COMUNE DI BUTI
(PROVINCIA DI PISA)

STUDIO IDRAULICO A SUPPORTO DI DUE VARIANTI
IN LOCALITA' LA TURA - CASCINE DI BUTI
COMUNE DI BUTI (PI)

STUDIO IDROLOGICO - IDRAULICO - INTEGRAZIONI 2

Relazione integrativa

Figura 2.1 – Planimetria con indicazione del perimetro urbanizzato del comune di Buti

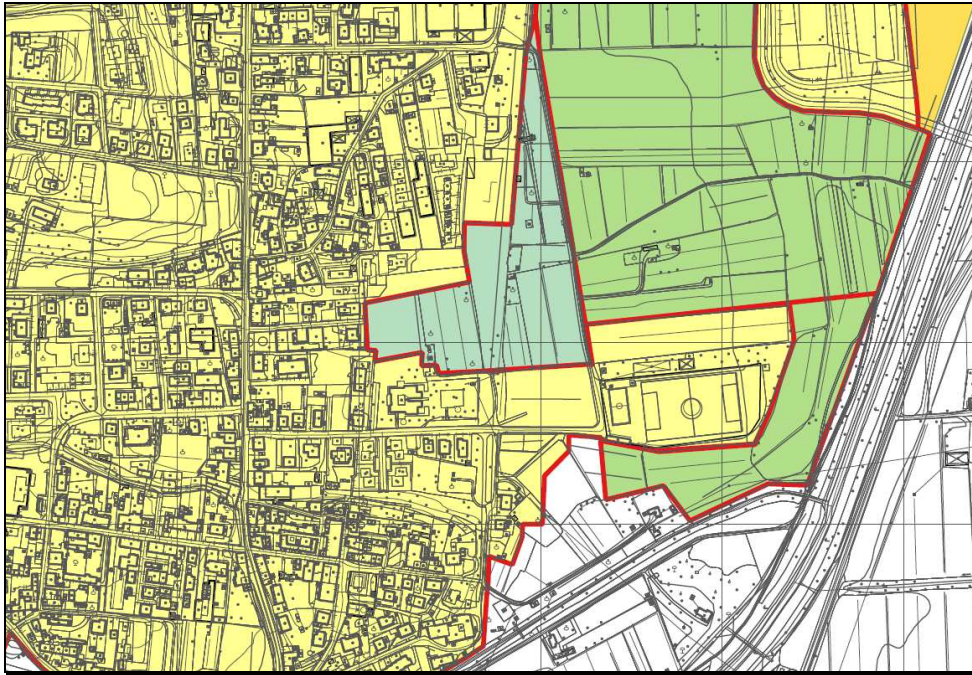
1. Per quanto riguarda le opere di gestione del rischio si richiede un'individuazione più dettagliata; tra gli elementi da definire si sottolinea l'importanza di definire il recapito finale
2. Per quanto riguarda la modellistica idraulica si richiedono precisazioni sul materiale fornito in modo da poter condurre l'istruttoria in modo più agevole
3. Per quanto riguarda il materiale fornito a corredo dello studio si richiedono i rilievi topografici e gli shape file
4. Infine si richiede una rappresentazione delle aree interessate da esondazioni a monte dell'area di variante per quel che concerne la parte del Rio Serezza analizzata nell'ambito del primo corpo di integrazioni consegnato al Genio Civile.

Per quanto riguarda l'individuazione delle opere di gestione del rischio idraulico, si concorda con le indicazioni del Genio Civile in merito all'incompatibilità degli interventi di cui all'articolo 8 comma 1 lettera c della LR 41 per le aree interessate da pericolosità P2 poste al di fuori del perimetro del territorio urbanizzato. Si fa altresì presente che alcune porzioni delle lottizzazioni analizzate sono all'interno del suddetto perimetro, come si evince dall'immagine successiva. Per gli interventi riportati in questa fascia di terreno si ritiene comunque possibile la fattispecie di cui all'articolo 8 comma 1 lettera c della LR 41 2018.
